# 泊発電所

**火山影響評価のうち立地評価について**

**令和4年10月25日  
北海道電力株式会社**

## 敷地及び敷地近傍における当社調査位置図

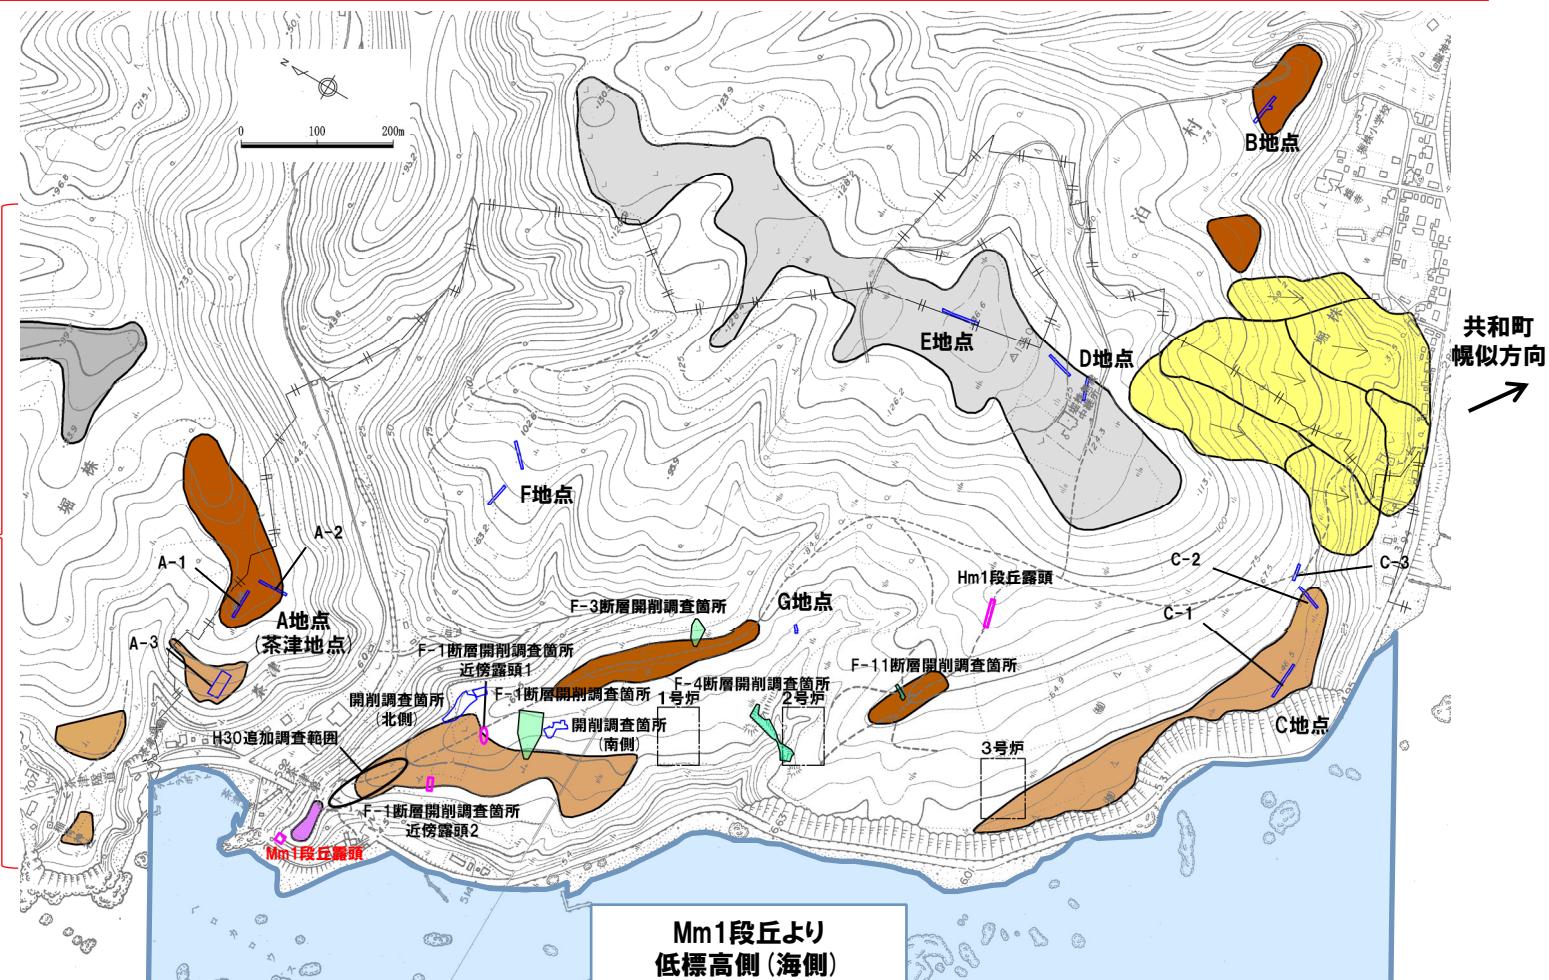
- 岩内平野から見て敷地を越えた北側に位置する積丹半島西岸の各地点(P58参照)においては、これまで(R3.10.14審査会合以前)に実施したボーリング調査の柱状図に“軽石”との記載がなされている<sup>※6</sup>。
- “軽石”との記載がなされている堆積物は、以下に示す状況を踏まえると、洞爺火碎流又はその痕跡として、洞爺火碎流の本質物を含むものである可能性が考えられることから、これを明らかにするため、R3.10.14審査会合以降、“軽石”に対応する白色粒子を対象に、追加の火山灰分析及び薄片観察を実施した。

- “軽石”に対応する白色粒子を対象とした火山灰分析の結果、分析に供する火山ガラスは確認されない。
- “軽石”に対応する白色粒子を対象とした薄片観察の結果、岩片又は斜長石であると判断される。
- 同じくMm1段丘(MIS5e)の被覆層中等において、ボーリング柱状図に“火山灰質”、“火山灰混じり”又は“火山灰”(以下、「火山灰質」等と呼称)と記載がなされている堆積物<sup>※6</sup>のうち、これまで、降下火碎物(洞爺火山灰(Toya)又は阿蘇4火山灰(Aso-4)<sup>※7</sup>)の降灰層準相当と評価していた堆積物以外については、主に火山碎屑物からなるものであるかを確認するため、R3.10.14審査会合以降、追加の火山灰分析を実施した。

洞爺火碎流堆積物の分布範囲  
(産業技術総合研究所地質調査総合センター編(2020)より作成)

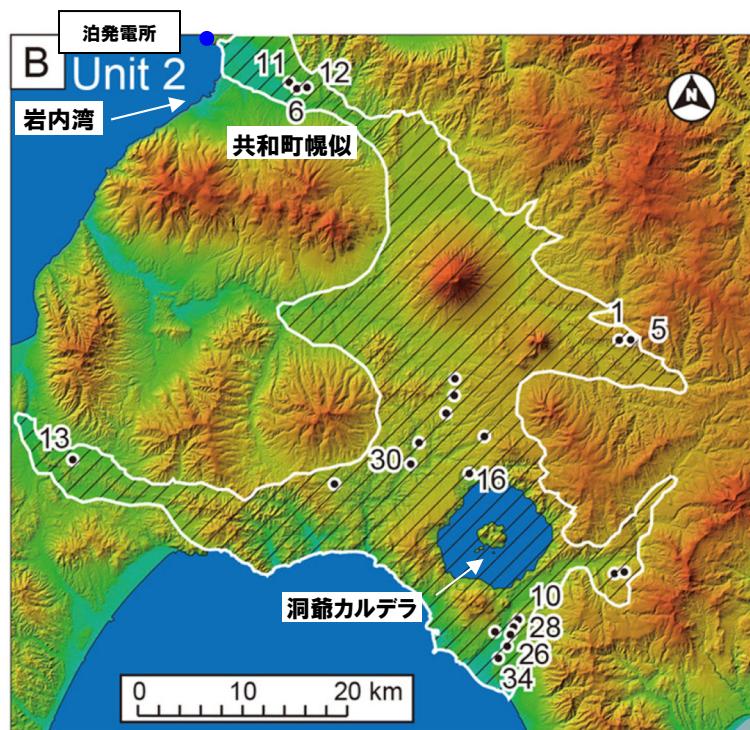
指摘時期	No	指摘事項	説明時期
令和3年10月14日 審査会合	9	支笏カルデラ及びニセコ・雷電火山群の火碎流堆積物について、火口からの距離と層厚の関係を整理すること。また、洞爺カルデラについては、既に同趣旨の整理を行っているが、他に関連する文献がないか確認すること。	今回説明
	10	敷地及び敷地周辺の降下火碎物について、文献及び地質調査結果を踏まえ、分布及び層厚を網羅的に示すこと。	今後説明予定 (影響評価関連)
	11	洞爺火碎流の末端部が共和町幌似付近であるとしているが、幌似付近より西側に洞爺火碎流が到達しているとされている文献もあることから、洞爺火碎流堆積物が削剥されている可能性についても検討の上、幌似付近が末端部であると評価されることの考え方を示すこと。	今回説明

- 産業技術総合研究所地質調査総合センター編(2020)に基づくと、洞爺火碎流堆積物は、洞爺カルデラ周辺に広範囲に認められ、敷地方向(北～北西方向)では共和町幌似付近まで認められる。
- 産業技術総合研究所地質調査総合センター編(2020)に示される洞爺火碎流堆積物の最大到達距離は、洞爺カルデラから敷地方向(北～北西方向)に位置する共和町幌似付近までの約47kmである。

※三條・須貝(2022)によれば、洞爺カルデラから北方向に約47km離れた仁木町尾根内付近に洞爺火碎流堆積物の露頭があるとされている。洞爺カルデラから当該露頭までの距離は、洞爺カルデラから共和町幌似付近までの距離と同じである。
